**Notat om modtaget henvendelse i forbindelse med den
supplerende høring om cykelparkeringskrav til lokalplanforslag
"Faste Batteri III"**

Sagsnr.
2014-0162711

Indsigelse til supplerende høring til lokalplanforslag 'Faste Batteri III'

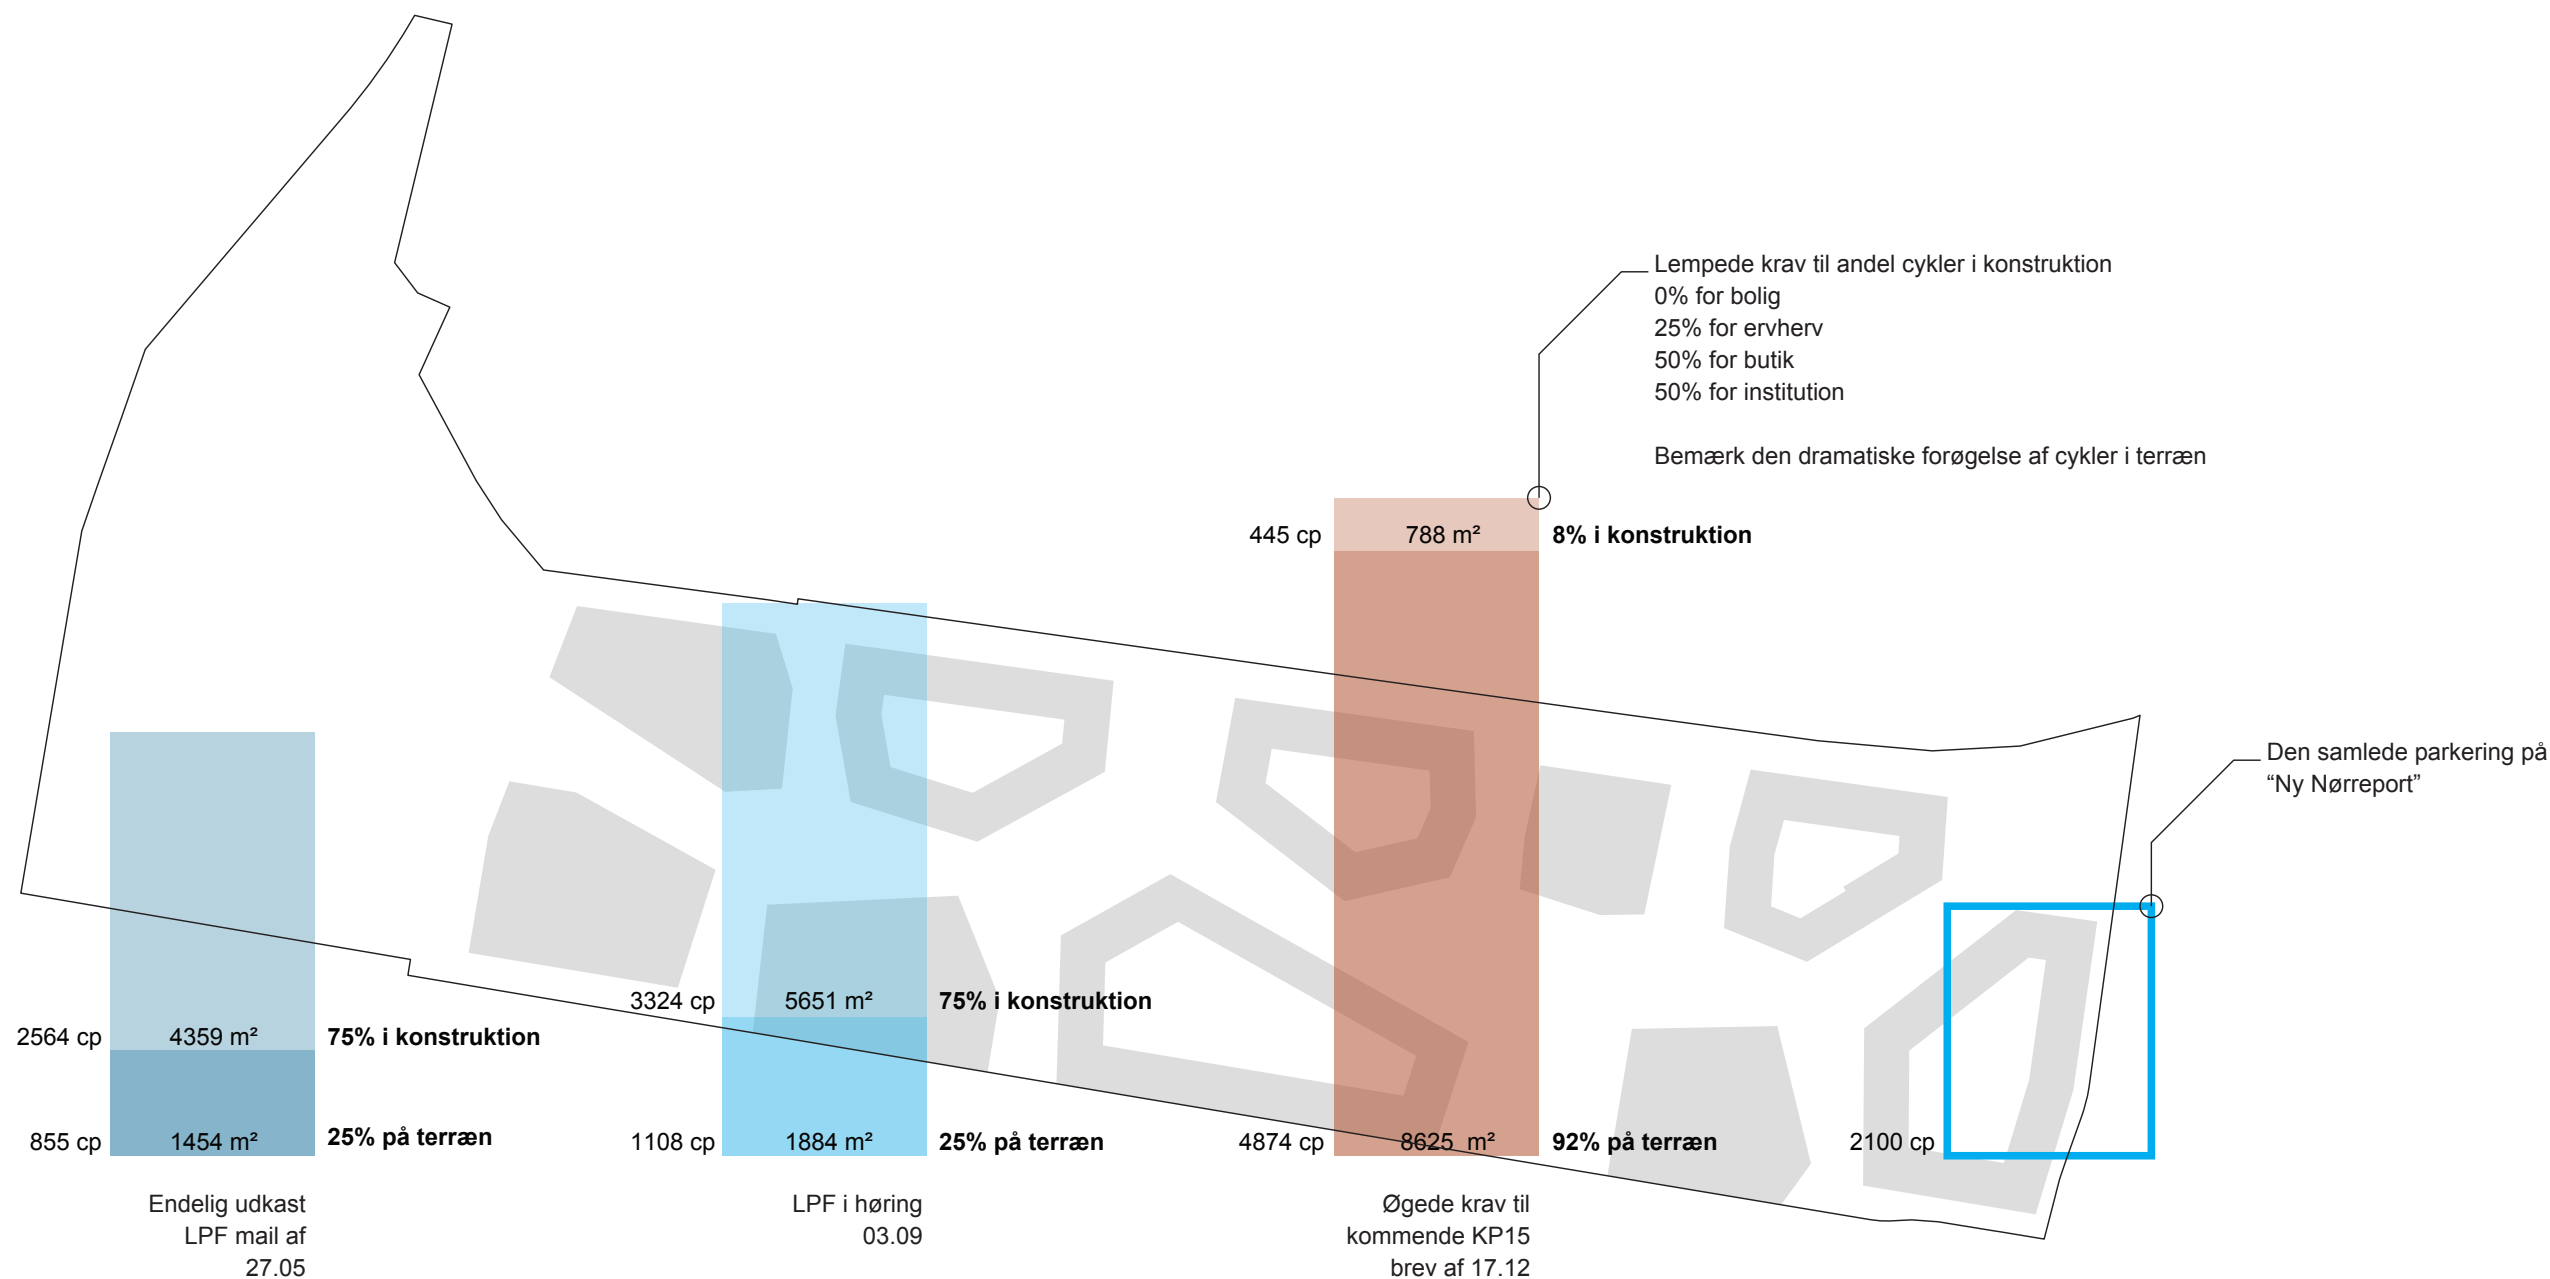
I vedhæftede bilag A01, A02 og A03 dokumenteres ændringen af parkeringskrav gennem lokalplanprocessen sammenholdt med en grafisk fremstilling af afledt arealbehov.

Ved beregning af kravene per 17.12.15 foreligger der nu et behov for anlæg af samlet 5.318 cykelparkeringspladser. Den afledte mængde af cykler, der kan anlægges i terræn er 4.874 cykler svarende til 92% af den samlede cykelparkerings dækning. Tegningsbilagene for høringsudgaven af lokalplanforslaget anviser i sammenligning mulighed for placering af godt 900 cykler i terræn.

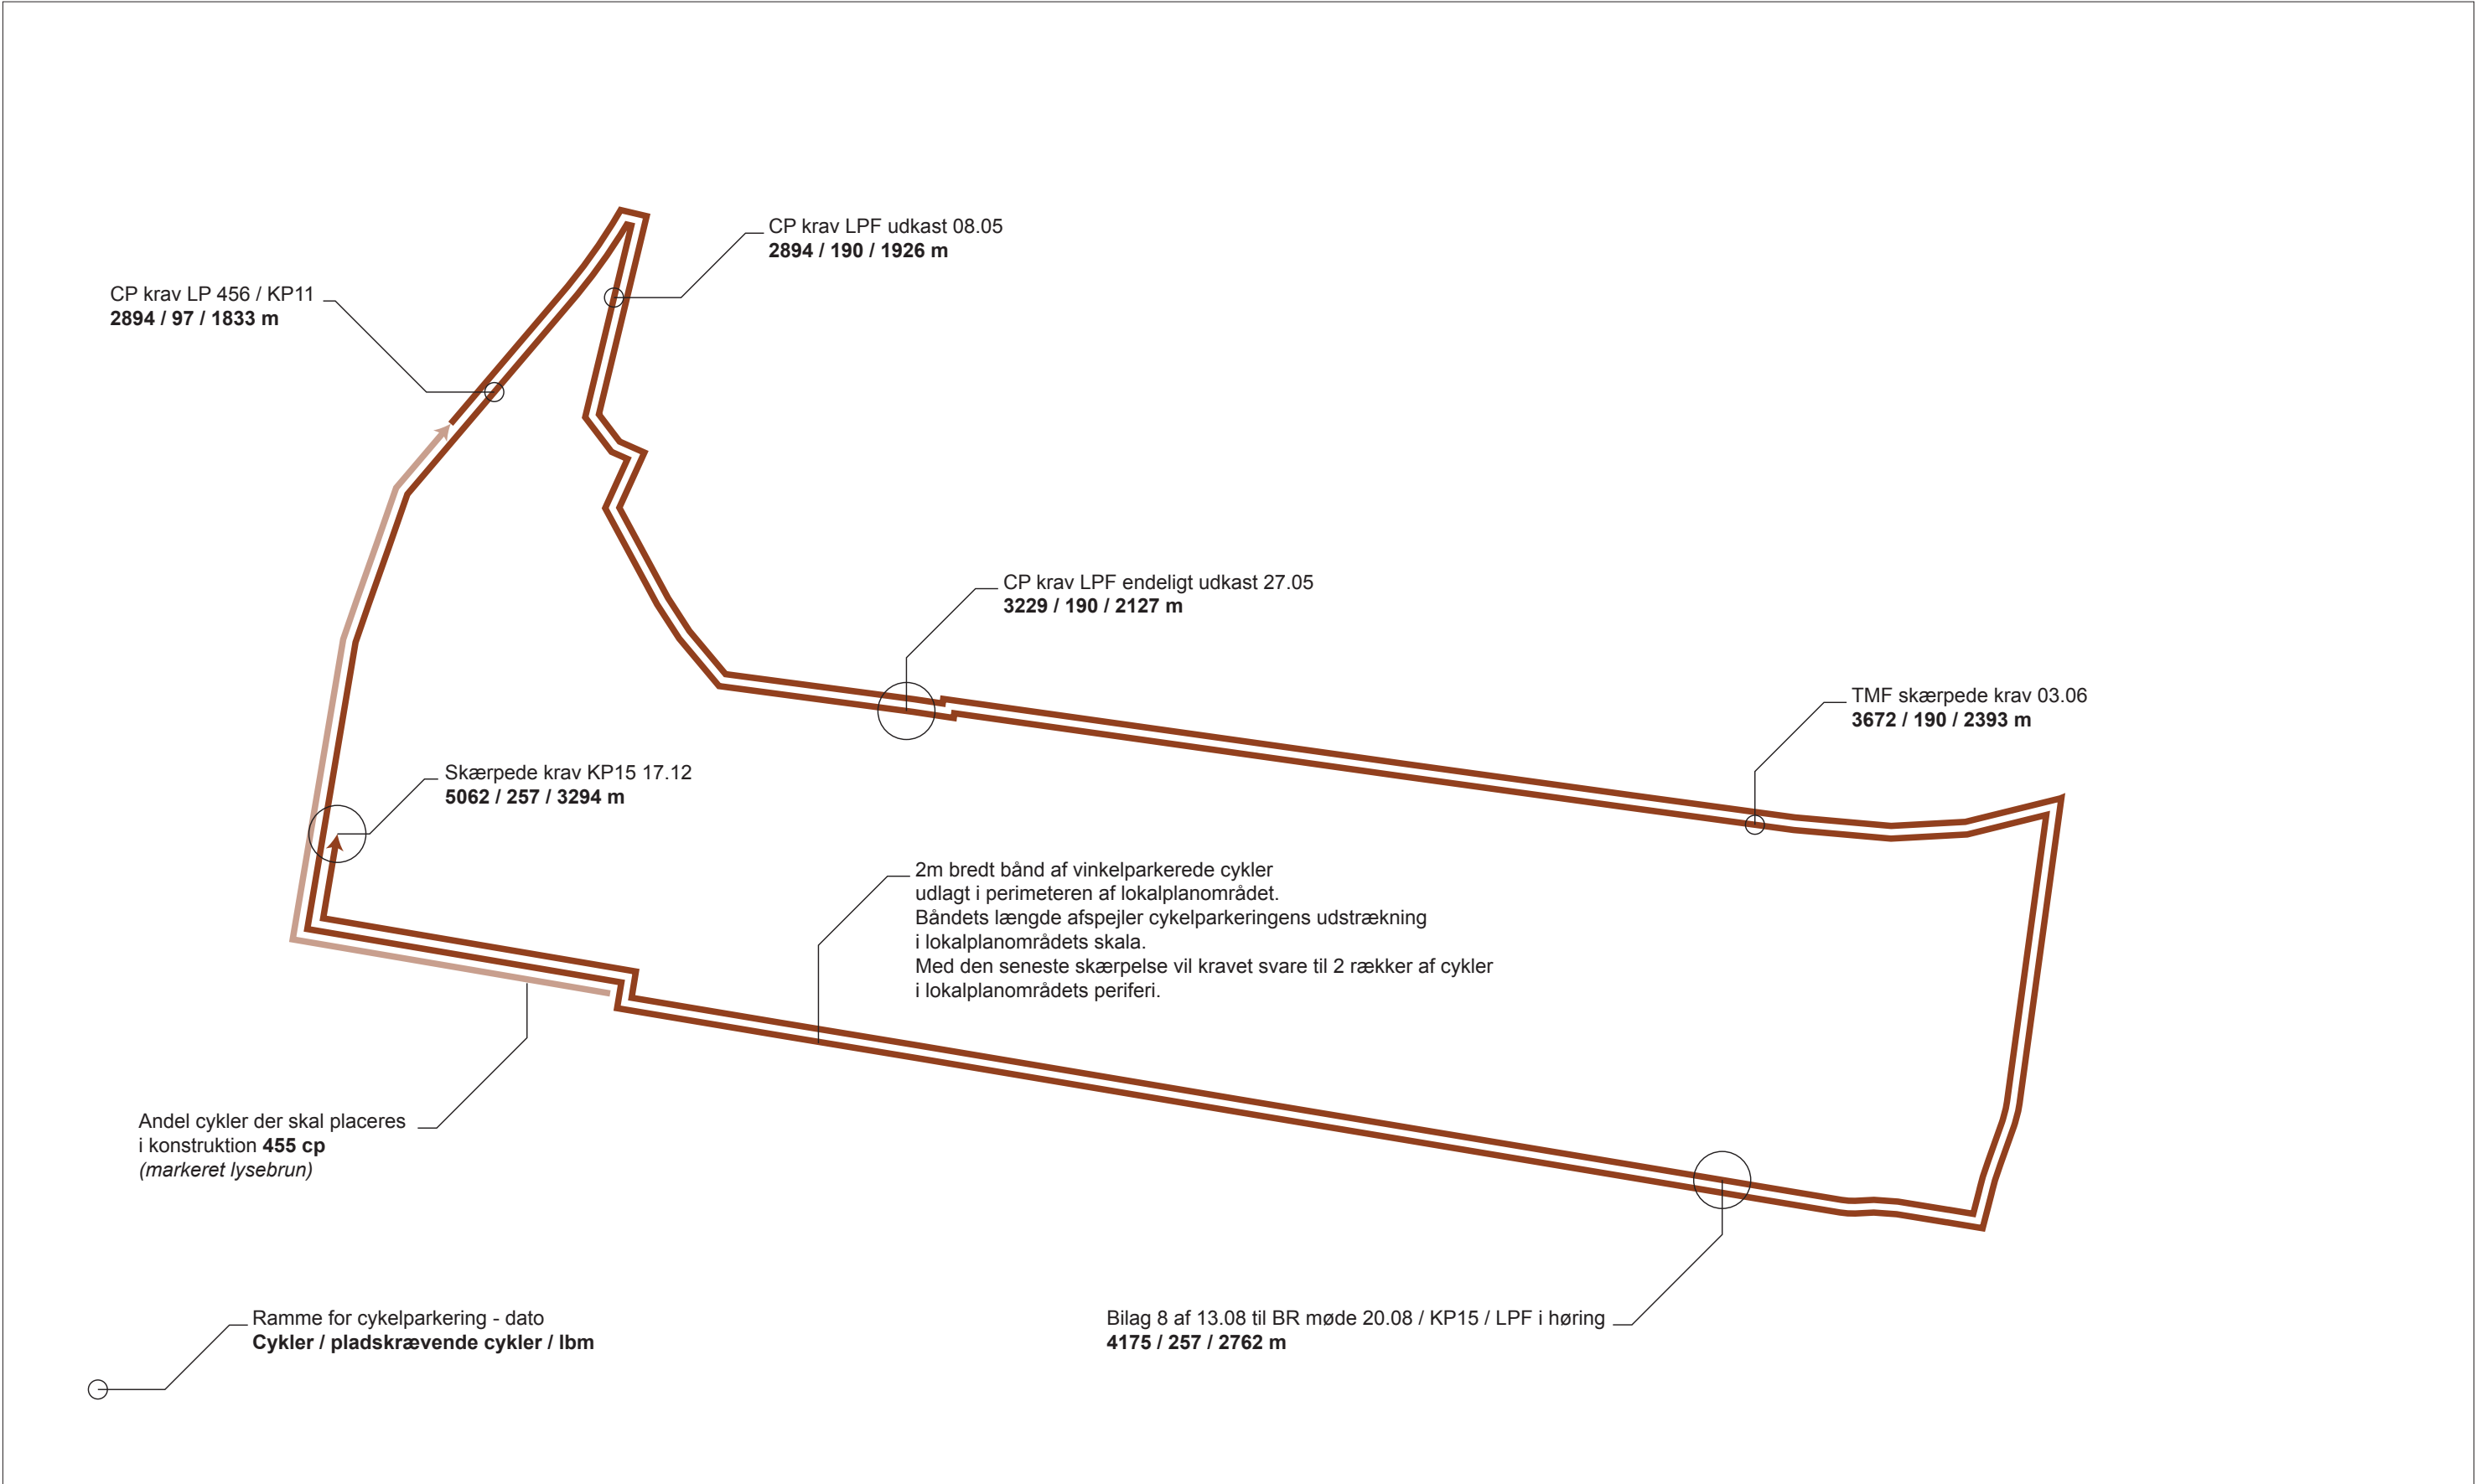
Afsætter man 1,7 m2 per cykel jævnfør parkeringshåndbogen (vinkelret parkerede cykler med delt udbakning) vil det afledte arealbehov for dækningskravet per 17.12.15 være på 9.375 m2.

Ved 92% cykler placeret i terræn vil dette medføre et arealbehov på 8.625 m2.

Lokalplanområdet indeholder som bekendt et fredet fortidsminde, hvor det virker usandsynligt at placere cykelparkering. I de få indre gårdrum der er i bebyggelsen, er der i lokalplanen indskrevet en begrænsning på 20% af areal til cykelparkering. Ydersiderne af byggefeltene ligger for en stor dels vedkommende ud til offentlig vej, hvor mulighed for cykelparkering er stærkt begrænset. Tilbage er således kun det centrale grønne parkstrøg til disponering af cykelparkeringen. Parkstrøget udgør lokalplanområdets forbindelsesstrøg, cykelsti, kantzoner, parkrum, lege- og opholdszoner, etc. er ca. 15.000 m2. Såfremt §8 i foreliggende lokalplanforslag ændres til rammerne i den kommende KP15, vil størstedelen af de grønne arealer i parkstrøget, nødvendigvis blive omdannet til cykelparkering. Dette er i direkte modstrid med lokalplanforslagets formålsparagraf.
